MERKNADER I SAMMENDRAG MED KOMMUNEDIREKTØRENS KOMMENTARER

Prinsipp tilpasning terreng/adkomst veg

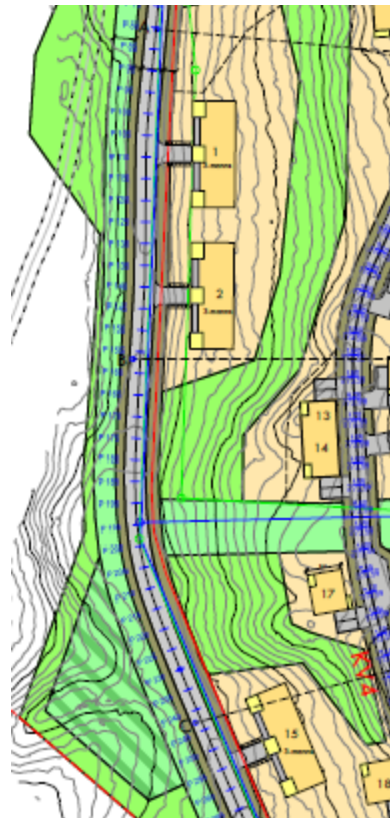
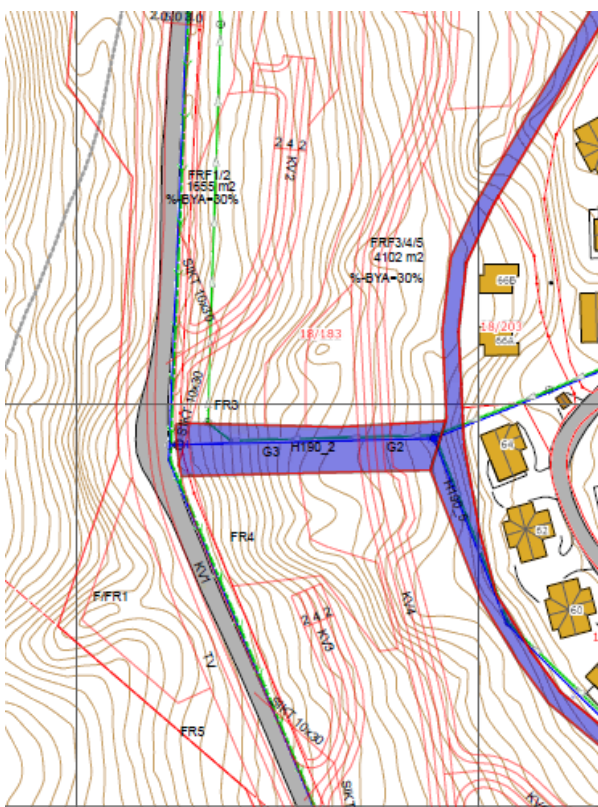
Landskap og inngrep blir omfattende som beskrevet i merknaden. Det er i etterkant av offentlig ettersyn sett på løsninger som skissert i merknadene fra Innlandet fylkeskommune.

Det er vurdert endringer av bebyggelse og adkomst til FRF1/2 og FRF6/7 som vist under -

illustrasjon til høyre. Gjennomgang av VA-ledninger ved omlegging av spillvannsledning åpner for endring av området FRF 1/2 og FRF6/7. Dette gir direkte adkomst fra Haugan-vegen som illustrasjon over til høyre viser.

Kommunedirektøren imøtekommer merknaden for områdene FRF1/2 og FRF6/7 som er endret etter offentlig ettersyn. Bebyggelsen trekkes nærmere Haugan-vegen, jf. revidert plankart og utbyggingsillustrasjon datert 20.8.2021. Utbygging av nevnte områder kan ikke gjennomføres pr. dato, da utbygging avhenger av VA-løsning, - kfr. også merknad 9.

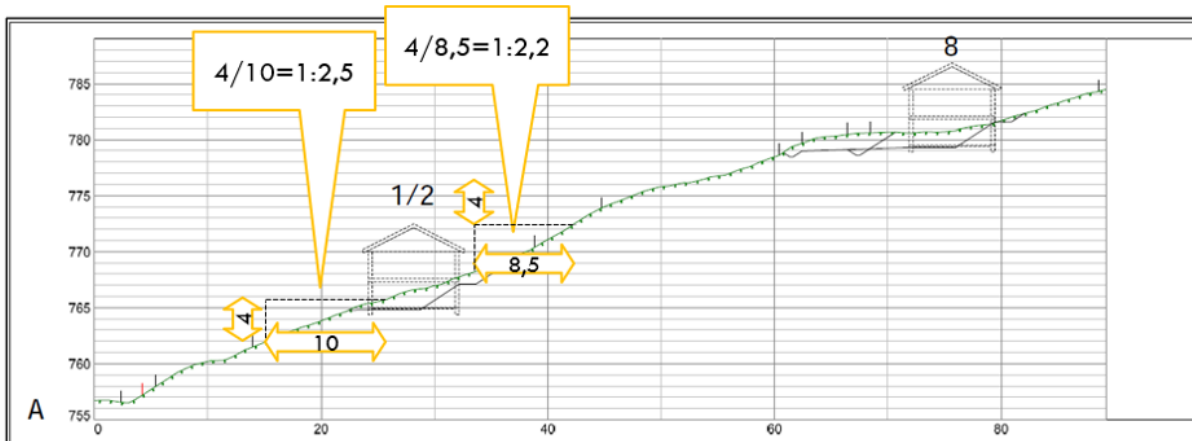
7. **Hans Sigurd Baartveit, brev av 24.1.2021**, kommenterer forhold rundt overflatevann. Han mener det er feil av kommunen at kun 7 av 62 hytter av Tinde hyttene har gress på taket i det nåværende felt. Alle LeveHytter har det og effektene er synlig ved styrtregn. Han ber om at nye hytter pålegges å bruke torv på taket for bedre regulering av overflatevann.

I bestemmelsen pkt 2.1.1 er det stilt krav til bruk av torv som taktekkning. Merknaden anses dermed ivaretatt i gjeldende planforslag.

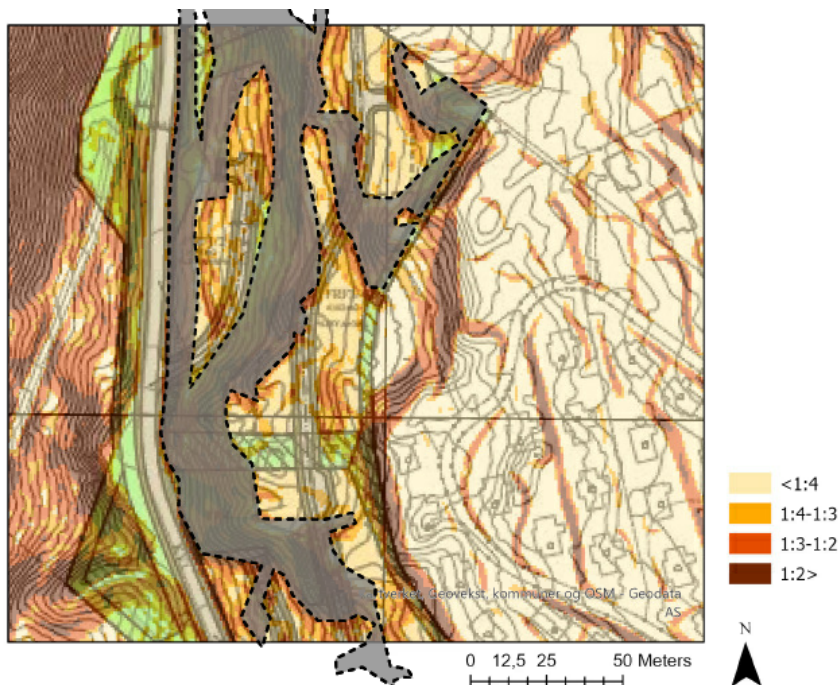
Turvegen/løypa foreslås nå flyttet til motsatt side av vegen. Den stopper i intet ved plangrensa og er da ikke i overensstemmelse med tilstøtende / gjeldende plan. Vi har ikke sett forklaring på hvorfor den er flyttet eller vurdering av konsekvensene ved dette. Om ikke tilsvarende justering gjøres i tilstøtende plan vil det kreves en kryssing over til motsatt side av vegen rett nord for plangrensa. Videre må det forventes at en vesentlig andel av brukerne vil være beboere i Haugan vest 1 og 2, som alle da vil måtte krysse vegen for å komme til og fra turstien/løypa.

Den foreslåtte flytting av turvegen/skiløypa til vestsiden av vegen vil måtte gi vesentlige oppfyllinger ned i den bratte skråningen vest for eksisterende veg. Oppfylling som konsekvens av dette er ikke vist, men det antas å være til dels omfattende oppfylling, sannsynligvis utenfor regulert planområde.

Tilbake i 2010 utarbeidet Rambøll en mulighetsstudie for en mer overordnet plan for ski inn& ski out til både Haugan området, men også Liesetra II. Den innregulerte turveien var en liten del av denne mulighetsstudien. Forslagsstiller har derfor valgt og ønsker fortsatt å beholde dette arealet som turvei i tilfelle det en gang i fremtiden gis mulighet til å forlenge denne utenfor denne plan og eiendom.

Til venstre viser analyse utført på ArcGis .

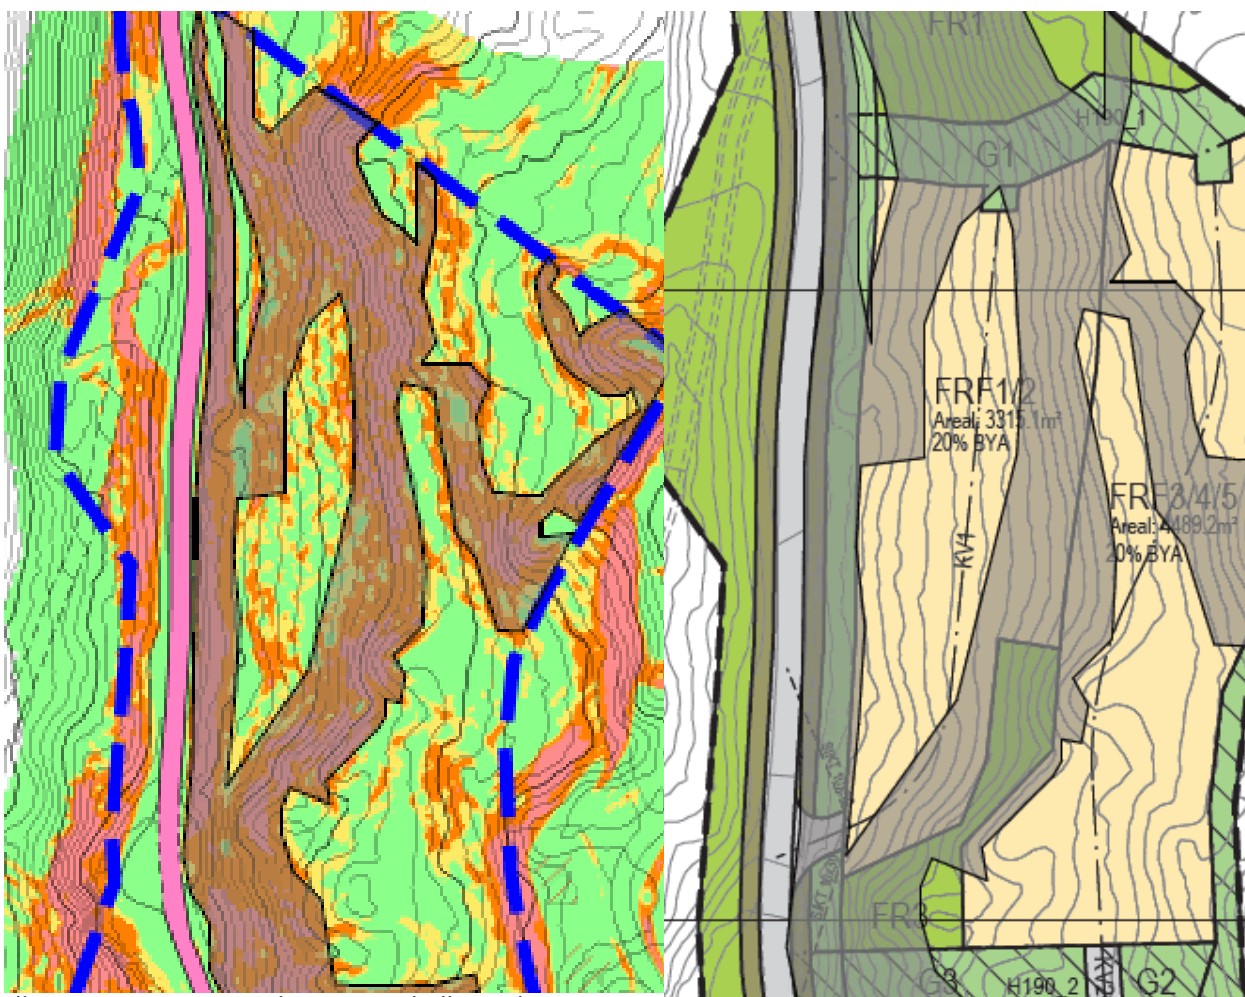
Moseteråsen AS merker seg at planforslaget innebærer bygging i bratt terreng, med helning opp til 1:2,2 – 1:2,5, som vist i nedenstående figur hentet fra vedlegg til planforslaget på Øyer kommunes nettside for høringen (vår påføring av helninger i gule rammer).

Kommunedirektøren har begrenset byggeområdet til soner som er innenfor 1:3 eller slakere og områdene utenfor skal være inngrepsfrie. De arealene som er avsatt skal kunne ivareta bygging av hytte med normal størrelse, - dvs dybder på maks 8 - 10 m hvor terrenghelning ikke tillates å overskride 1:3. I bestemmelsene er det satt grenser for bredde/dybde for hytter der terrenget er brattere enn 1:4 men slakere enn 1:3, jf. bestemmelse 2.1.5 der maks tillatt bredde(dybde) er satt til 8,5 m. Terreng brattere enn 1:3 er foreslått som hensynsone, terreng som skal være inngrepsfrie og uten fyllinger/skjæringer. I denne planen er byggedybde begrenset til 8,5 m, jf. bestemmelsenes pkt 2.1.5.

Illustrasjoner viser vurderinger av hellningskart, arealer angitt med hellning brattere enn 1:3 som ble foreslått tatt ut som byggeområde, jf. utsnitt plankart over til høyre.
